Abwägungsvorschläge zu den Eingaben der Bürger

83. Änderung FNP - Sachlicher Teilflächennutzungsplan „Windenergie“

Verfahrensstand	
§ 3 (1) BauGB - Frühzeitige Beteiligung der Öffentlichkeit: 13.02.2019	
§ 4 (1) BauGB - Frühzeitige Beteiligung der Behörden / TÖB: 21.01.2019 bis 26.02.2019	
§ 3 (2) BauGB - Öffentliche Auslegung	X
§ 4 (2) BauGB - Beteiligung der Behörden / TÖB	X
§ 4a (3) BauGB – Erneute Beteiligung der Behörden / TÖB	
§ 4a (3) BauGB – Erneute öffentliche Auslegung

Vom Einwender beigefügte Abbildungen:

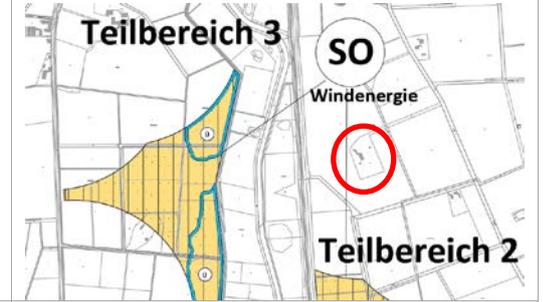
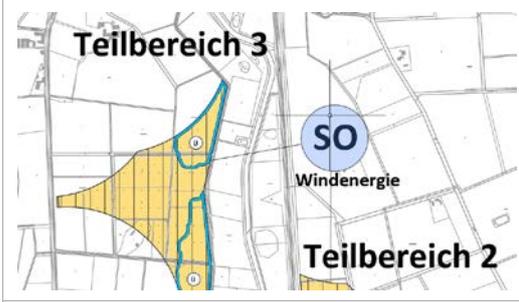
Dem unbefangenen Beobachter muss das Gebiet um den Teilbereich 2 mit nur wenigen Anwesen erscheinen. Das Anwesen Triftweg Nr. 52 wurde durch den o.a. Plan mit dem Symbol „SO Windenergie“ wegetuschiert. Das gleiche gilt für die südlichen Anwesen Hohnhorst 72 und 72a in der Lembrucher Enklave.

Es ist zwar richtig, die Gemeindegrenze in der Planzeichnung darzustellen, jedoch ist eine Form zu wählen, die auch die betroffenen Anwesen zeichnerisch darstellt. In beiden Fällen können nur Personen mit Ortskenntnissen diese Fehler entdecken. Für andere Personen kann der Eindruck entstehen, das Gebiet um den Teilbereich 2 sei weitestgehend menschenleer. Es stellt sich daher die Frage, ob in der Auslegung die Plankarte mit den zeichnerischen Darstellungen korrekt erstellt wurde. Unbefangene Bürger ohne Ortskenntnisse können einen falschen Eindruck gewinnen, was sich auch auf deren Stellungnahmen bzw. nicht eingereichten Stellungnahmen auswirken kann. Zu prüfen ist, ob dieser Fehler so gravierend ist, dass eine erneute Auslegung mit korrekten Planunterlagen erforderlich wird.

Eine Überlagerung von Aussagen in der Grundkarte durch Planzeichen oder die Geltungsbereichsgrenze wird redaktionell anpasst.

Die Stadt kann nicht erkennen, dass durch die zeichnerische Abdeckung von zwei Wohnhäusern in der Kartengrundlage 1:10.000 infolge von Planzeichen gravierende Fehler entstanden sind, die eine ordnungsgemäße Abwägung behindert haben. Der Geltungsbereich der 83. Änderung des FNP umfasst das ganze Stadtgebiet womit implizit auch alle Bürger angesprochen sind. In der Begründung sind zudem alle nächstgelegenen Wohnhäuser zu den gewählten Teilbereichen gelistet. Für beide - durch die zeichnerische Überlagerung betroffenen Wohnhäuser – wurden im Verfahren Stellungnahmen abgegeben.

Vom Einwender beigefügte Abbildung:

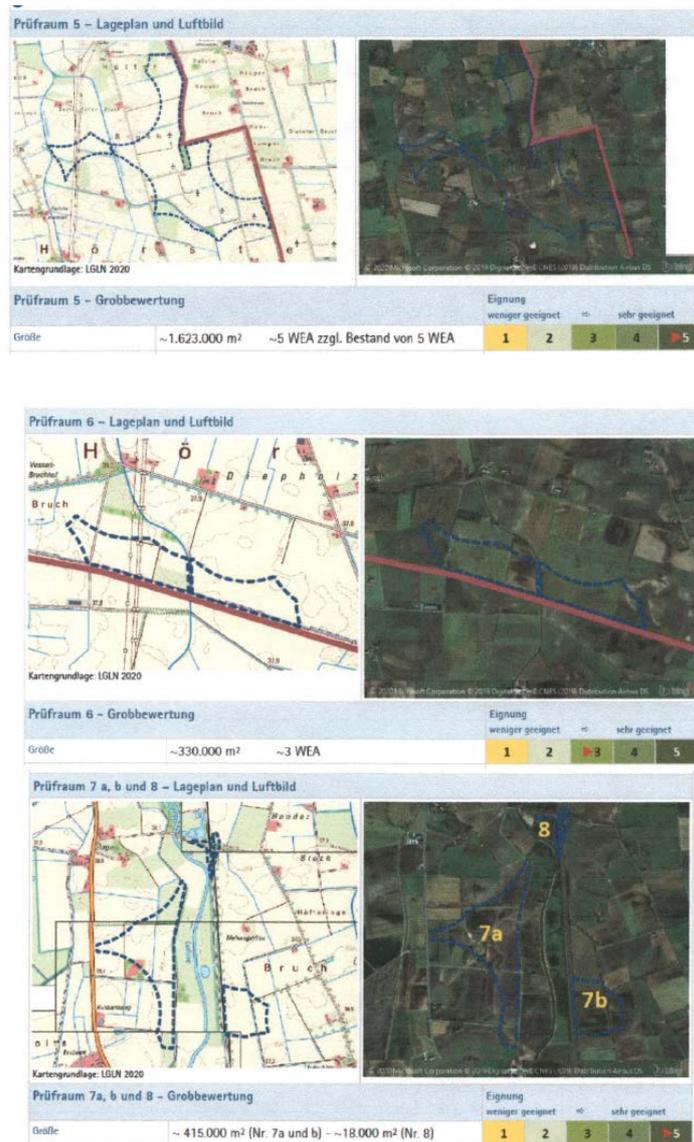
Beim Prüfraum 7a und b (westlich der Lohne und östlich der Lohne) wurden im Bewertungsraster die möglichen WEA vorsichtshalber nicht ausgewiesen. Alle anderen Prüfräume wurden mit möglichen WEA dargestellt. Exemplarisch werden von mir nur die Prüfräume 5 (Sankt Hülfen Bruch) und 6 (südliches Diepholzer Bruch) in der Stellungnahme aufgeführt. Bei den Prüfräumen 7a und 7b (jetzt Teilbereiche 2 und 3) wurde bei der Größe die Punktzahl 5 (sehr geeignet) willkürlich gegriffen, um diese Flächen vor anderen Prüfräumen als Potenzialflächen auszuweisen. Auch wurden die Wohnhäuser mit den Anschriften falsch dargestellt, obwohl die Meldedaten der Stadt Diepholz zur Verfügung stehen.

Wie 3 Punkte (Umzengelungswirkung) im Verhältnis zum Prüfraum 6 (Diepholzer Bruch — Süd) ermittelt werden, ist nicht ersichtlich. Auch gibt es keine Begründung zu den anderen Kriterien. Eine Umzengelung kann nicht entstehen, sie wird bei Weiterverfolgung dieser Planung entstehen, wie mir eingangs dargestellt, von der Stadt Diepholz schriftlich bestätigt wurde. Nach der Aufstellung hat der o.a. Prüfraum (7 und 7a nur einen Punkt mehr als der Prüfraum 9 (südwestliches Gebiet Richtung Lembruch). Auch wird der Prüfraum 8 in der o.a. Tabelle mit ausgewiesen, obwohl der Prüfraum 8 nicht als Potenzialfläche dargestellt werden soll. Wie sind hier Punkte in die Bewertung eingeflossen? Die Verteilung der Punkte ist nicht nachvollziehbar und widerspricht den Aussagen der Stadt Diepholz zu einem transparenten Verfahren. Wenn ein Bewertungsraaster aufgestellt wird, wie in Abb. 11 dargestellt, dann hat in der Folge bei den einzelnen Prüfräumen auch die Subsumption stattzufinden und in der Begründung ausführlich erläutert werden müssen. Dies wurde unterlassen, was der Öffentlichkeit der Möglichkeit zur Überprüfung entzieht. Die vielbeschworene Transparenz in dem Verfahren wurde an dieser besonders entscheidenden Stelle verschleiert.

<p>Beschlussempfehlung</p>	<p>Die Stadt hat keine „versteckten Zweifel“ an den dargelegten Prüfräumen.</p> <p>Die in der Standortanalyse im Entwurf enthaltenen vier Kriterien - Größe, Abstand zu anderen Windparks, Vorbelastungen, Umzingelung von Wohnhäusern, stellen orientierende Grobwertungen mit einem vereinfachten Punktesystem im Rahmen des Verfahrens dar (Steckbriefe). Sie werden ergänzt durch alle sonstig in die Abwägung einzustellenden naturschutzfachlichen, wasserwirtschaftlichen Belange etc. Die finale Abwägung / Entscheidung über die Flächendarstellung erfolgt somit allein in der Zusammenschau aller Materialien und Eingaben.</p> <p>Für die Prüfräume Nr. 7a und b wird in der Begründung eine Ergänzung zur geschätzten Anzahl an WEA eingefügt.</p>
<p>Eingabe 11 – Bürger 5</p>	<p>WEA, ausgewiesen in der frühzeitigen Öffentlichkeitsbeteiligung: In der Präsentation zur frühzeitigen Öffentlichkeitsbeteiligung wurde folgendes Bild verwendet. Schon damals ging die Stadt Diepholz von 1 –2 WEA aus, d.h. westlich und östlich der Lohne können max. je nur 1 WEA errichtet werden. Die Größe der westlichen Fläche hat sich verändert, jedoch ist die östliche Fläche unverändert übernommen worden. Daraus folgt, dass schon damals noch auf der östlichen Fläche nur von max. 1 WEA ausgegangen wurde, was aber durch meine</p>

Vom Einwender beigefügte Abbildungen:

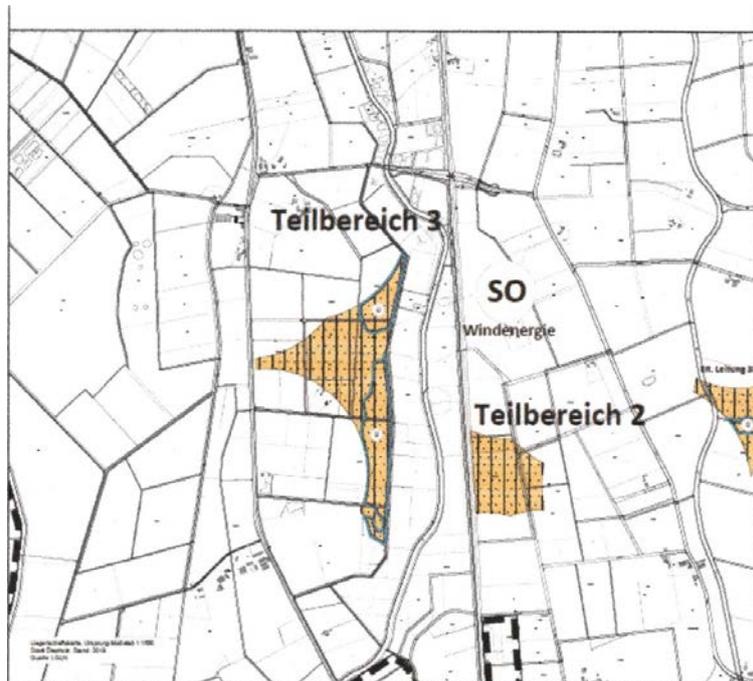
Hiermit möchte ich meine Stellungnahme zum oben genannten Windenergie-Vorhaben einreichen. In den veröffentlichten Unterlagen ist mir in dem Plan unten (Beikarte 2 = Teilbereich 2 und 3) aufgefallen, dass mein Anwesen am Triftwegdurch das Symbol „SO Windenergie" zum größten Teil verdeckt wird. Nicht ortskundigen Betrachtern könnte der Eindruck entstehen, dass dort keine Gebäude vorhanden sind. Anbei lege ich einen Auszug aus den Katasterunterlagen bei in dem mein Grundstück deutlich gekennzeichnet ist.

Ich stelle in Frage, ob mein Grundstück bei der Planung der Windenergie-Anlagen berücksichtigt wurde. Zudem frage ich mich, ob ein ausreichender Abstand von der geplanten Windenergie-Anlage im Teilbereich 2 zu meinem Anwesen eingehalten werden kann und befürchte durch die geringe Entfernung eine vermehrte Geräuschentwicklung durch die Rotorblätter der Anlage sowie Schattenwurf.

Beschlussempfehlung	<p>Das Haus wurde mit einem 500m Tabukreis berücksichtigt. Das Planzeichnen wird redaktionell verschoben, so dass das Wohnhaus in der Kartengrundlage nun sichtbar bleibt.</p> <p>Die sich durch WEA ergebenden Immissionen dürfen in keinem Fall so hoch sein, dass sie die allgemein anerkannten und gültigen Grenzwerte (DIN 18004, TA-Lärm, Immissionsschutzgesetz) für die Anwohner überschreiten. Diese Berechnungsgrundlagen für Immissionen und die Orientierungs- bzw. Grenzwerte gelten für alle Bürger und für alle Planungen gleichermaßen (gleiches Recht für alle). Ihre Einhaltung wird im Baugenehmigungsverfahren geprüft.</p>
Eingabe 2 – Bürger 6	<p>Des Weiteren nehme ich Bezug auf den vollen Inhalt der Stellungnahme von Herrn Ich bitte um eine Rückantwort zu meiner Stellungnahme.</p>
Beschlussempfehlung	<p>Das Schreiben bezieht sich auch auf die Eingabe von Bürger 5.</p> <p>Zu den Abwägungen siehe dort.</p> <p>Nach erfolgter Abwägung durch die politischen Gremien der Stadt Diepholz wird das Ergebnis mitgeteilt.</p>

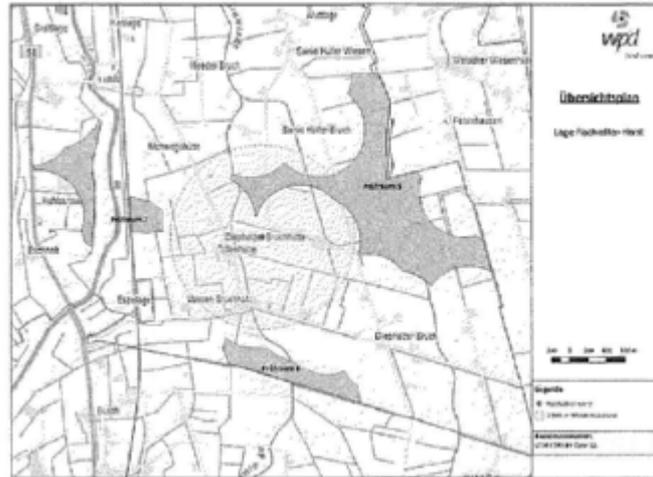
<p>Eingabe 4 – Wpd</p>	<p>1. Alte Datengrundlage</p> <p>Die Auswahl der Konzentrationsflächen Nr. 5 und Nr. 7 als Standorte für die Windenergie basiert auf einer alten Datengrundlage und ist daher bereits zum jetzigen Zeitpunkt erkennbar fehlerhaft. Der durch das Gutachterbüro „Institut für angewandte Biologie Freiburg“ bei einer Begehung am 24. April 2020 entdeckte (und dem Landkreis Diepholz gemeldete) Fischadlerhorst wird nicht berücksichtigt. Die Entdeckung des Horstes aber hat erhebliche Auswirkungen auf die Darstellung der Windkonzentrationsflächen Nr. 5 und Nr. 7 im Flächennutzungsplan.</p> <p>Der Horst befindet sich, wie aus unten abgebildeter Karte ersichtlich, auf einem Hochspannungsmast in unmittelbarer Nähe zum westlichen Bereich der Konzentrationsfläche Nr. 5. Ein ganzer Teil der Konzentrationszone befindet sich dabei innerhalb des von der Länderarbeitsgemeinschaft der Vogelschutzwarten (Stand 2015, sog. Helgoländer Papier) empfohlenen Mindestabstandes von 1000 m um den Horst und ist folglich aus artenschutzrechtlichen Gründen für die Windenergienutzung erkennbar und nachhaltig ungeeignet. In der Konsequenz muss die Konzentrationszone Nr. 5 um mindestens diesen Bereich, ggf. sogar noch deutlich mehr, eingekürzt werden.</p>

In Bezug auf die Konzentrationszone Nr. 7 ist folgendes zu berücksichtigen: Gemäß Länderarbeitsgemeinschaft sollten „im Prüfbereich von 4.000 Metern um die Horste [des Fischadlers] die bevorzugten Nahrungsgewässer sowie die regelmäßig genutzten Flugkorridore dorthin und zu weiteren Nahrungsgewässern, die außerhalb des Prüfbereiches liegen, berücksichtigt werden. Die GPS-Telemetrie eines Männchens, bei dem 37% der Ortungen in einem 14 km entfernten Nahrungshabitat lagen (...) zeigt, wie wichtig die Freihaltung solcher Flugkorridore sein kann (LAG VSW 2015, Seite 24). D.h., für einen Fischadler-Horst müssen regelmäßig Raumnutzungsanalysen durchgeführt werden, um festzustellen, welche Flugrouten die Tiere rund um den Horst und zu ihren bevorzugten Nahrungsflächen nutzen. Eine solche Raumnutzungsanalyse führt das oben genannte Gutachterbüro aktuell im Auftrag unserer Mandantin und in Abstimmung mit dem Landkreis durch, und zwar im Rahmen der avifaunistischen Prüfung der von unserer Mandantin avisierten Standorte im Prüfraum 6. Erste Ergebnisse des Gutachtens zeigen, dass das Nahrungshabitat des Fischadlers nordwestlich des Horstes, nördlich der Fläche Nr. 7, und hier entlang des Flusses Lohne und im Bereich der Fischteiche liegt, die in obiger Karte dargestellt sind.

D.h., schon jetzt ist klar, dass der Fischadler in großer Regelmäßigkeit die Konzentrationsflächen überfliegt; soweit hier Windenergieanlagen stünden, ergäbe sich hieraus für die Tiere ein stark erhöhtes Konfliktpotenzial, das Windenergie an dieser Stelle ausschließt. Folglich ist auch diese Windkraftfläche stark einzukürzen, ggf. ganz aus der Plankulisse zu streichen.

<p>Beschlussempfehlung</p>	<p>Die Ausführungen zu den neueren avifaunistischen Erkenntnissen (Fischadlerhorst auf Hochspannungsmast) wurden in den politischen Gremien behandelt und als umweltbezogene Stellungnahme im Rahmen der förmlichen Beteiligung mit ausgelegt.</p> <p>Es erfolgte parallel zum Beteiligungsverfahren eine Abstimmung mit der UNB zu der Problematik. Danach sind die drei Teilbereiche aus naturschutzbehördlicher Sicht unbenommen der Neuansiedlung des Fischadlerpaares grundsätzlich als Standorte für WEA geeignet. Auf der nachgelagerten Planungs-/Antragsebene ist das Vorkommen des Fischadlers in den vertiefenden Untersuchungen zwingend zu berücksichtigen. In diesem Zusammenhang wird darauf hingewiesen, dass es möglich ist, dass aufgrund neuer Erkenntnisse im Rahmen der vertiefenden Untersuchungen einzelne Anlagenstandorte innerhalb der Teilflächen des Sondergebietes nicht realisiert werden können. Dies könnte insbesondere für den Teilbereich 1 der Fall sein, wenn kein ausreichender Abstand zum Fischadlerhorst eingehalten werden kann. Die Ergebnisse der naturschutzfachlichen Bewertung werden der Begründung und dem Umweltbericht angefügt.</p>

Bewertungskriterium: Umzingelung

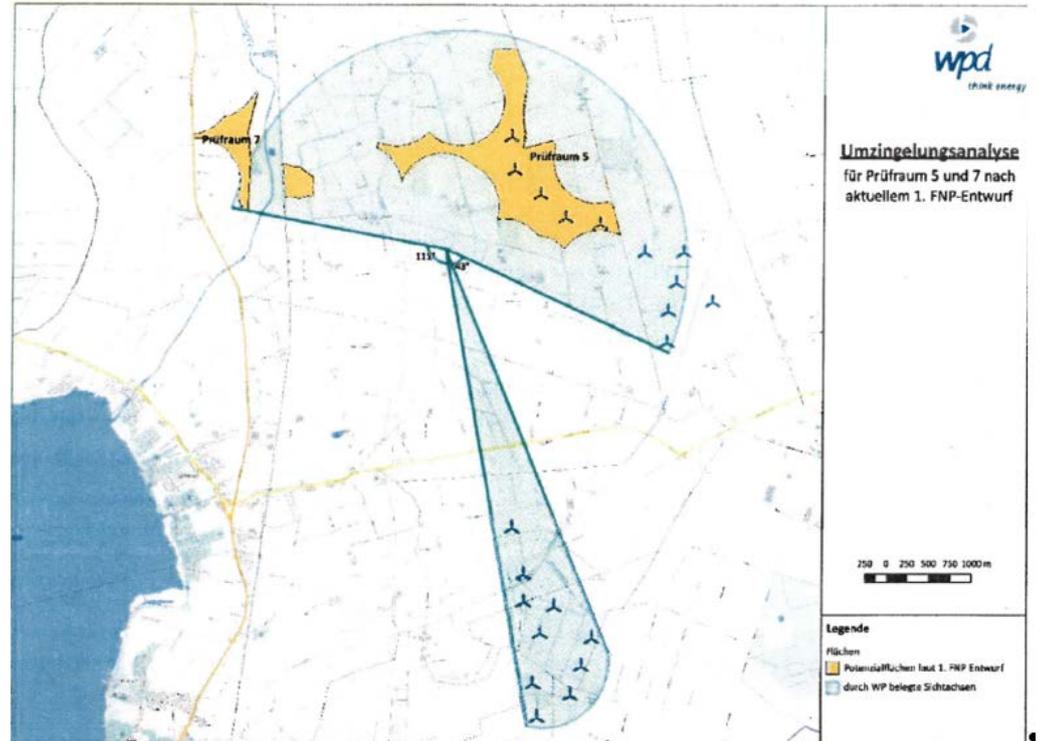
Bei diesem Bewertungskriterium wird die Eignung der Fläche anhand einer möglichen Umzingelungswirkung auf die Häuser im Abstand von 500 m festgestellt. Ein Punkt wird vergeben, wenn ein Prüfraum mehr als 10 Häuser im Abstand von 500 m beeinträchtigt. Ein genauerer Verteilungsschlüssel für die anderen Punktzahlen findet sich in nicht. Die Vorgehensweise der Stadt, wann von einer Beeinträchtigung ausgegangen wird sowie eine Darstellung der einzelnen betroffenen Häuser erfolgt ebenfalls nicht. Es findet ausschließlich eine Aufzählung der Häuser im 500 m Abstand statt und z.T. wird ein konkretes Ergebnis für einzelnen Flächen genannt. Beim Prüfraums 6 wird nur die pauschale Aussage getroffen, dass Häuser im Bereich des Diepholzer Bruchs betroffen sein können. Hingegen wird für die Fläche 7 konkret eine Zahl von vier Häusern genannt. Der Vergleich zeigt, dass selbst bei der Darstellung der abschließenden Ergebnisse kein einheitlich Konzept bei der Umzingelung verfolgt wurde. Ob die aktuellen Grobbewertungen der Flächen korrekt erfolgt sind, lässt sich nach dem aktuellen Kenntnisstand daher nicht feststellen.

Aufgrund der fehlenden Nachvollziehbarkeit bei der Anwendung des Kriteriums der Umzingelung kann bezweifelt werden, dass hierbei ein einheitliches, nachvollziehbares und schlüssiges Konzept verfolgt wurde. Um einen rechtsicheren FNP aufzustellen, ist dies allerdings unabdingbar. Insbesondere, da im Rahmen der Begründung mehrfach ein besonderes Augenmerk auf die Problematik der Umzingelung geworfen wird und die Stadt in der Gesamtabwägung diese als Grund für die Streichung des Prüfraums 6 anführt, ist hier eine besondere Sorgfalt in der Nutzung des Merkmals notwendig. Diese ist allerdings nicht erkennbar.

Beschlussempfehlung	<p>Die Abwägung zur optische Betroffenheit von Anwohnern im Diepholzer Bruch wird durch die entsprechenden Auswertungen gestützt. Diese Darlegungen zur Beeinträchtigung von Blickwinkeln werden in die Begründung zur 83. Änderung des FNP übertragen.</p> <p>Siehe dazu auch die Abwägung unter Bürger 5.</p> <p>Auf Grund der Nähe zum neu erfassten Fischadler-Horst werden keine Flächen des Teilbereiches 1 aufgehoben.</p>
Eingabe 8 – Wpd	<p>Zudem möchten wir auf die Planungen in der Samtgemeinde Altes Amt Lemförde verweisen, wo angrenzend zum Prüfraum 6 ebenfalls ein Windpark in Planung ist. Sollte diese Planung Erfolg haben, würde sich der Prüfraum 6 in diesen einfügen und zu einer gewünschten Bündelung der Windenergie führen. Bei einer Ausweisung der Prüfraume 5 und 7 sowie der gleichzeitigen Realisierung des Windparks auf Lemförder Seite wären die Häuser in der Umgebung noch viel stärker betroffen als ohnehin schon aufgrund der aktuellen Flächenkulisse. Bei unserem Alternativvorschlag hingegen hat die Planung auf Lemförder Seite keine weiteren Beeinträchtigungen zur Folge. Da die Stadt versucht die Auswirkungen auf die Anwohner möglichst gering zu halten, bitten wir Sie unseren Vorschlag und den oben benannten Umstand ebenfalls in Ihrer Entscheidung mitzubedenken.</p>

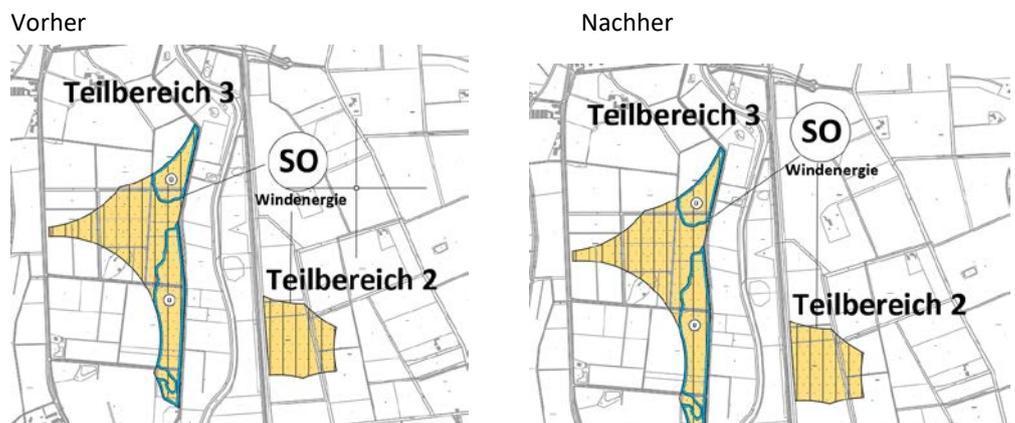
Bürger 20 -Hinweis 4
 In der Planzeichnung werden durch die Planzeichen SO ein Hof direkt zwischen Teilbereich 1 und 2 überdeckt. Das macht man nicht. Wohnhäuser sollten auf Planzeichnung sichtbar bleiben.

Antwort
Das wird zeichnerisch geändert. Das Zeichen SO wird nach Norden verschoben.

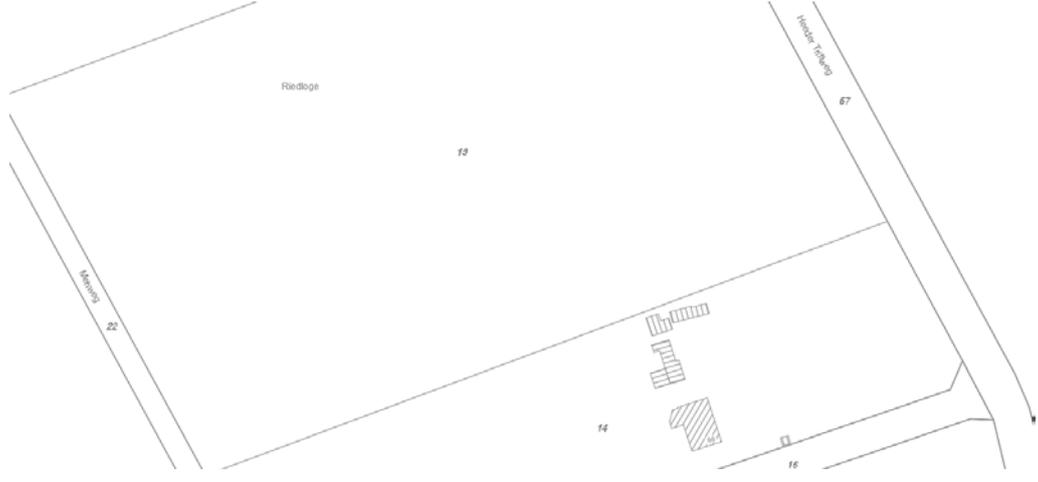
Bürger 20 - Hinweis 5	S. 106 und 110 Begründung: der Abstand von rd. 802 m ist nicht zum Wohnhaus Heeder Triftweg 86 zu halten, sondern das ist Mehweg 86. Falsche Adressnennung findet sich in mehreren Stellen in der Begründung wieder. Bei Umzingelung falsche Adresse DH Bruch 1 und 2, Triftweg 51/50 und Mehweg 86 am stärksten betroffen, hier fehlerhafte Adressangabe!
-----------------------	--

Antwort	<p>Der Hinweis wird berücksichtigt und es wird die fälschliche Adresse „Heeder Triftweg 86 in Mehweg 86 abgeändert.</p> <p>Begründung Seite 106:</p> <p>Für die gewählten drei Teilbereiche im südlichen Stadtgebiet ist von einem zusammenhängenden Windparkareal auszugehen. Der Abstand zwischen Teilbereich 1 und Teilbereich 2 liegt (infolge der notwendigen Abstände zu einem Wohnhaus, Heeder Triftweg 86) bei rd. 802 m. Infolge des vorfindlichen Landschaftsbildes überschneiden sich jedoch die Wirkbereiche des Landschaftsbildes (siehe dazu den Umweltbericht) und es entsteht keine Verspargelung bzw. der Verlust von Offenland. Prägend im Landschaftsbild sind als Vorbelastung die vorhandenen drei Hochspannungstrassen, die den Teilbereich 1 randlich queren. Der Abstand zwischen Teilbereich 2 und Teilbereich 3 liegt nur bei rd. 380 m. Hier wurden allein die Niederungsflächen <u>der Lohne</u> mit ihren Kompensationsarealen und Wertigkeiten als weiche Tabuflächen für WEA ausgeschlossen. ¶</p> <p>Das Haus Nr. 86 befindet sich zwischen den beiden Straßen Heeder Triftweg und Mehweg und insoweit war auf der verwendeten Grundkarte nicht klar, zu welcher Straße es nun genau gehört.</p>  <p>Die Karte zeigt ein Grundstück mit der Flurstücksnummer 19. Es sind drei Straßen dargestellt: Heeder Triftweg (67) oben rechts, Mehweg (22) unten links und eine weitere Straße (16) unten. Ein Gebäude (14) ist zwischen Mehweg und Heeder Triftweg eingezeichnet. Ein Punkt (16) ist an der Straße unten markiert.</p>
